Forslag til plassering av tablå. (alle mål i mm.)

2VOICE

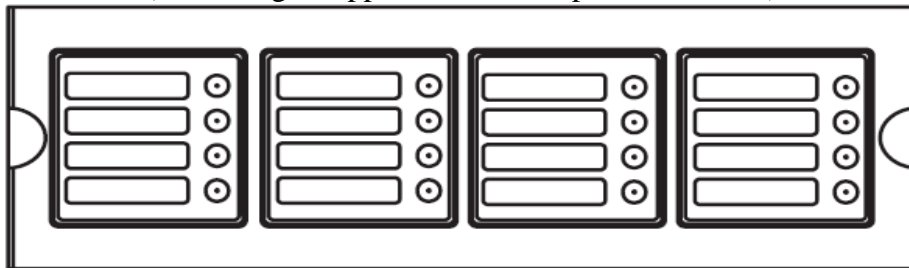
Forslag / litt synsing er lagt til.
Arkitekt må ta den endelige avgjørelse!

Kameramodul plasseres for eksempel med:
topp innfellingsboks 1598mm /påveggsboks 1600mm

Er usikker på om vi får fjernet de 2 trykknappene i "hovedmodulen", men har sendt forespørsel til produsent.

topp innfellingsboks 1110mm /påveggsboks 1120mm
(første ringeknapp vil da komme på ca. 1100mm)

Har snakket med handikappforbundet, som henviser til følgende punkter når det er snakk om universell utforming:

NS1101-1:2009 / kap. 7.1, pkt. 12.3.2

Brytere skal stå f.o.m. 800mm til 1100mm, skal være lett å forstå, og enkel å betjene.

Se også TEK 10§12-21, utstyr skal stå 500mm fra hjørne.
